第2章 整備計画

1 計画策定経緯と古墳壁画の保存活用に関する検討会

（2）古墳壁画の保存活用に関する検討会

Fig. 8 墳丘復元案（平面図）

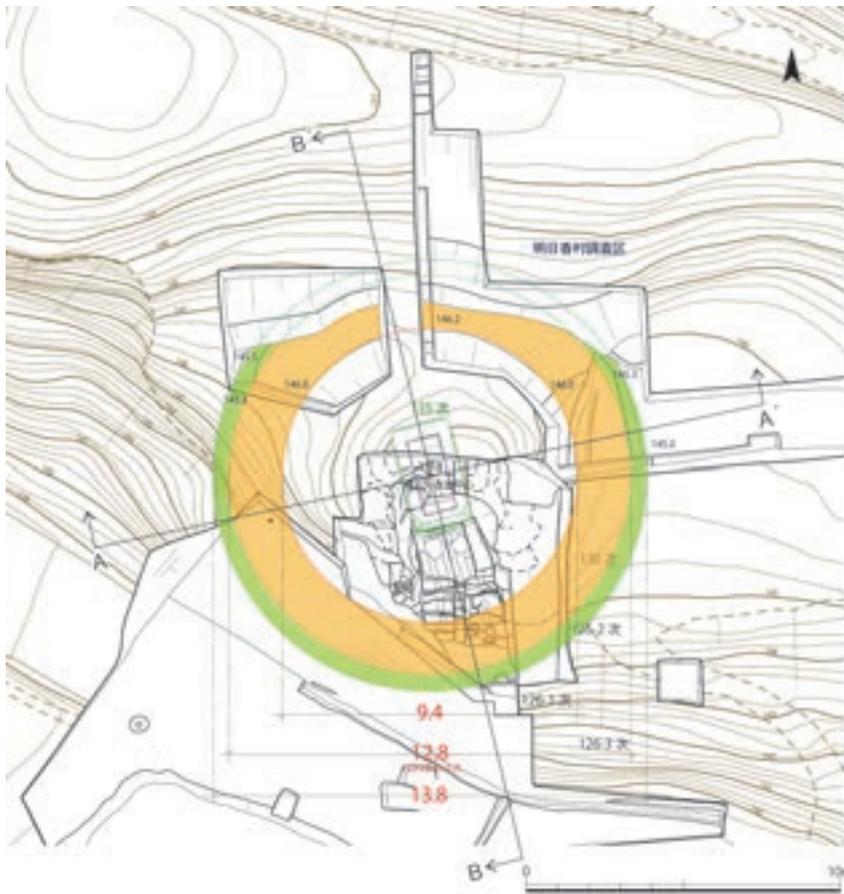
①墳丘の復元にかかわる発掘調査成果

- a. 2段築成の円墳（上段径9.4m、下段径13.8m）
- b. 墳丘下段は、全周せずに背後の丘陵斜面に取り付く。復元に関しては、発掘調査区で検出したラインを踏襲し、テラスと下段は、背後の斜面にぶつける形でおさめる。
- c. テラス幅は、西地区南側壁面の土層図より1.7mと想定される。丘陵斜面にぶつかる北側のテラス幅については、北地区西側壁面の土層図より1.1mと想定される。

墳丘南～西側については削平が大きく、墳丘裾位置等の情報が欠如している。そのため、以下に述べるいくつかの前提を基にして形状を復元した。

平面形状は、正円形、不整円形、多角形など、さまざまな可能性が考えられるが、調査で検出された上・下段裾が正円形の円弧とほぼ一致するため、上・下段とも正円形として復元した。

調査で検出された上下段の裾ラインを基に復元した墳丘の中心は、石室の中心とほぼ一致する。そのため、両者は同一での中心に基づいて設定されたと考えられる。

立面形については、墳丘東西の標高は石室主軸を挟んで対称であったと仮定し、かつ発掘調査区で検出した各所の標高と概ね整合するよう、立面形を復元した。

Fig.10 墳丘復元案（南北断面図）

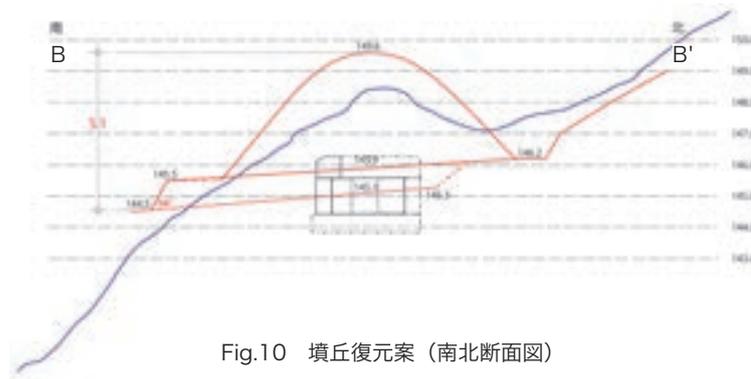
墳頂の高さについては、復元根拠が乏しい。残存している墳頂高（標高）が148.6mであるため、築造当初の墳頂高はそれ以上であったと判断できるが、他に情報がなく、正確な数値は確定できない。今回の案では、石室天井石上面（146.07m）より10大尺（3.54m）の高さをとり、149.6mに復元した。

Fig.11 整備イメージ検討図

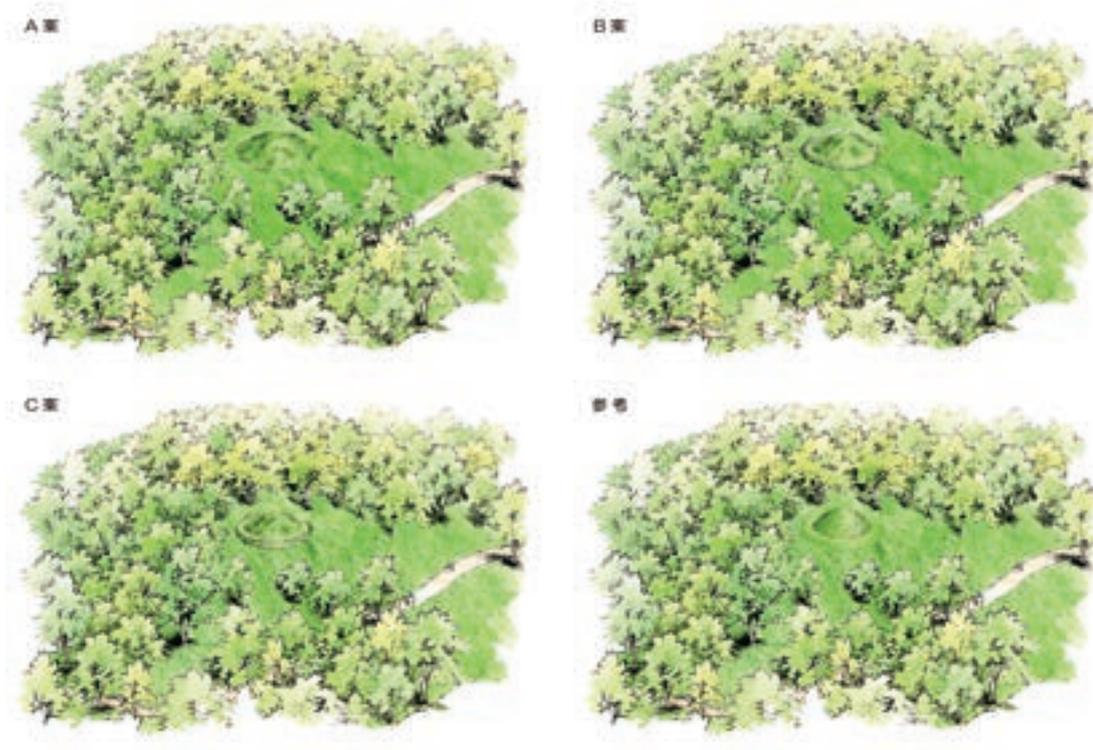
第6回検討会での意見を踏まえ、墳丘の「復旧」と石室の「閉鎖」を基本として次の3案を示して検討した。なお、墳丘の「復旧」とは調査前の旧状に復し、保存上必要な盛り土をすることであり、「復元」は発掘調査や研究の成果から本来の形態（平面的な規模や高さ）を推察し再現することである。いずれの案も日照の影響軽減と浸食防止などのため、墳丘の範囲にコクマザサ等を植栽するとした上で、「A案」は復旧を基本とする案、「B案」は旧状に復することを基本としつつも下段部の確認された東側などは盛土整形しそれを表現する案、「C案」は旧状に復することを基本としつつも下段部を南面も含めて復元的に整備する案である。比較のため墳丘全体を盛土した上で復元した場合を「参考」として示した。なお、墓道部を活用した管理・公開に係わる施設の設置については、物理的空間が狭すぎるため実際的に不可能であることを説明した。検討会では、概ねA案とC案とに支持が分かれ、来訪者に対して発掘調査成果をどのように伝えていくのかということが重要な課題となった。

Fig.12 墳丘整備案西立面図

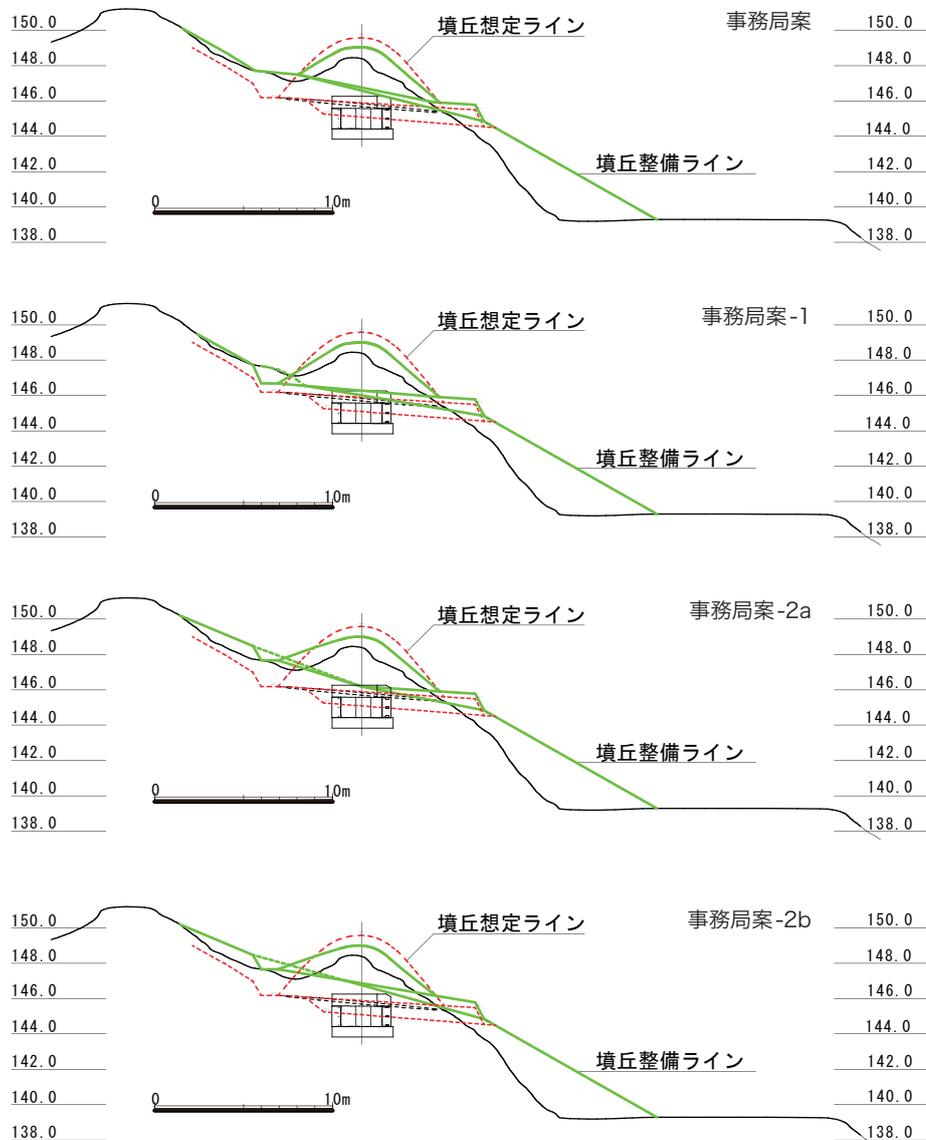
第7回検討会での検討を踏まえ、発掘調査成果の反映として、二段築成であることを表現しつつ、また、墳丘及び石室の万全の保護のため盛土の厚さを増した「事務局案」を示した。墳丘の北側が掘り込み（背面カット）となっている点がキトラ古墳の特徴であることが指摘されていたため、それを表現した以下の検討案も提示した。中軸線上墳丘北裾には土層観察用畔があり、これを残すこととしていた。「事務局案-1」は遺構と平行にテラスを再現するが、畔が突出する案である。「事務局案-2 a」は墳丘南半部のテラスは遺構と平行にし、北半部では畔の上部にテラスを擦り付ける案である。「事務局案-2 b」はテラス全体の南北勾配を急にして畔上部にテラスを擦り付ける案である。

検討会では「事務局案」及び「事務局案-2 b」を基本とすることで概ね合意を得た。併せて、墳丘遺構及び石室への水による悪影響が及ばないように、排水等に十分留意すべきことが指摘された。

Fig.13 第I案 平面图

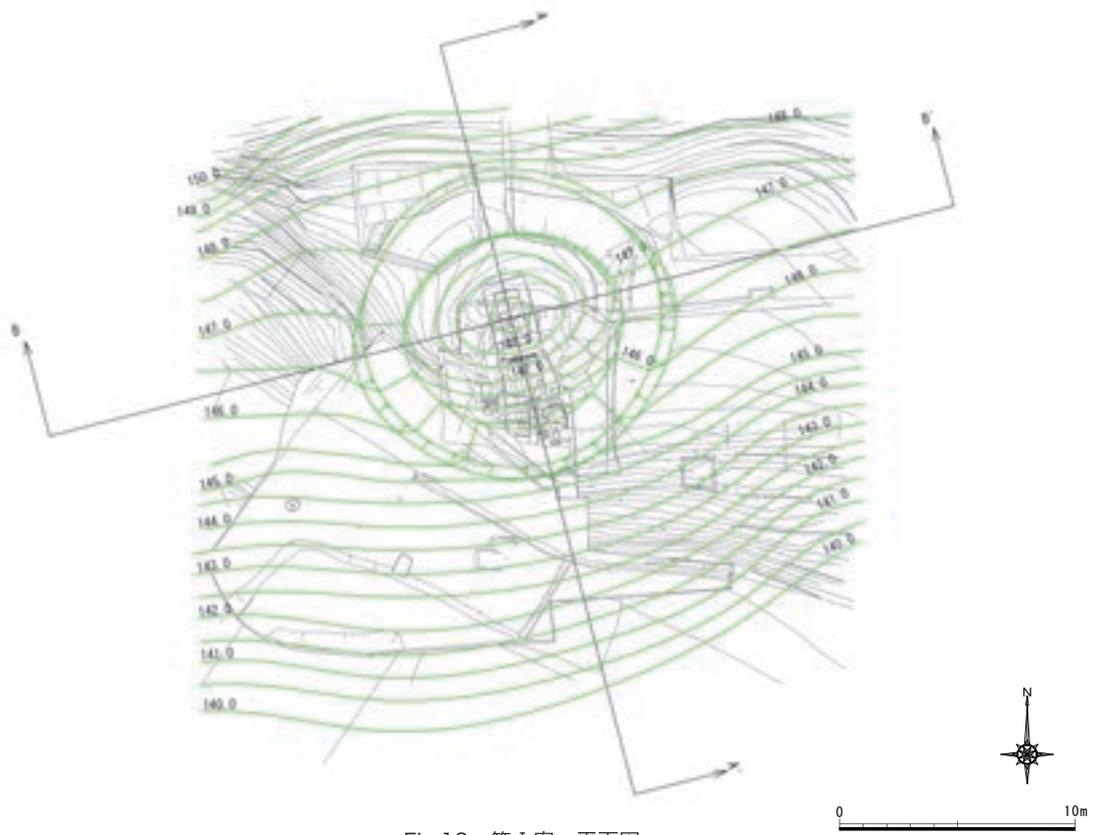
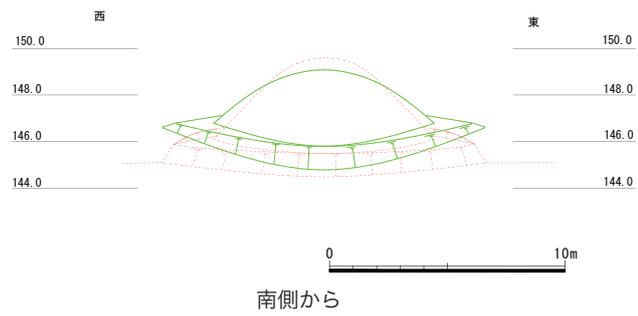
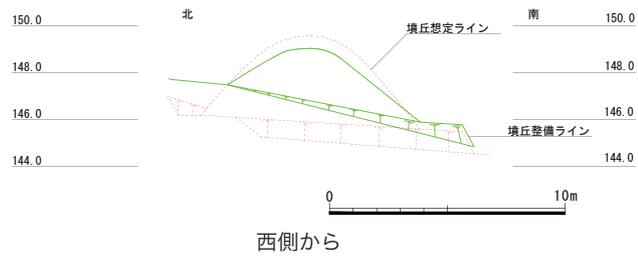
【第Ⅰ案】 墳丘北側未発掘地を保護盛土して、背後の掘込みを積極的には表現しない。

○図上復元案と比べ、墳丘全体の形状の歪みの程度において第Ⅱ案よりも小さい。

●背後の掘込みが表現されない上、北側の保護盛土の厚さが第Ⅱ案よりも薄くなり、かつ、造成上、上方からの表面水が墳丘に及ばないようにする点で第Ⅱ案より不利である。

Fig.14 第II案 平面图

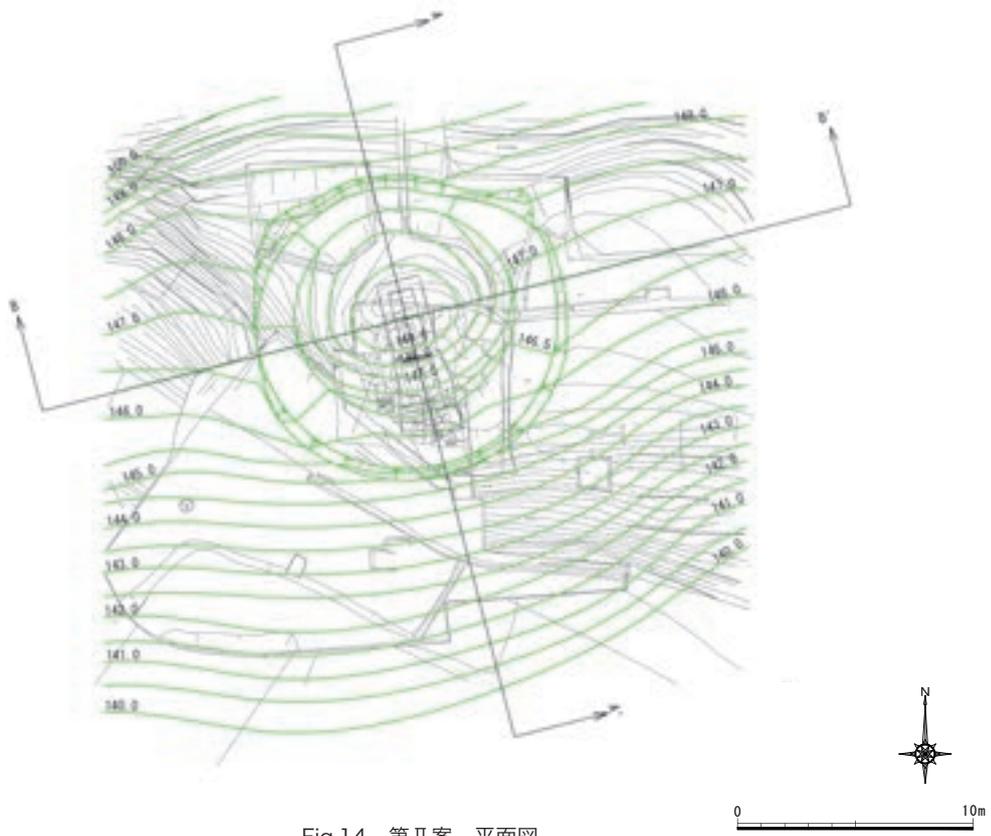
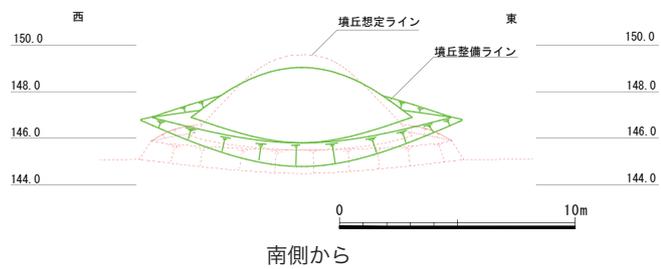
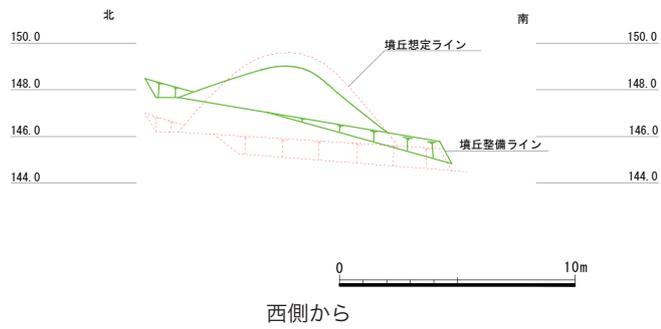
【第Ⅱ案】 墳丘北側未発掘地を保護盛土した上、さらに盛土整形して背後の掘込みを表現する。

○背後の掘込みが表現される上、北側の保護盛土の厚さが第Ⅰ案よりも厚くなり、かつ、造成上、上方からの表面水が墳丘に及ばないようにする点で第Ⅰ案よりも有利である。

●図上復元案と比べ、墳丘全体の形状の歪みの程度において第Ⅰ案よりも大きい。

検討の結果、墳丘背面の傾斜地の掘り込みを表現することは極めて重要との認識が共有され、【第Ⅱ案】を採用することとした。なお、墳丘全体の歪みといているのは、墳丘上段北裾が畔のために高くなり、上段北側斜面が南側斜面に比べて極端に緩くなっていることを示しているが、その歪みを少なくする工夫がさらに必要となった。(最終的には墳頂部(最高点)を1m程北側に寄せることで解決することになる。)
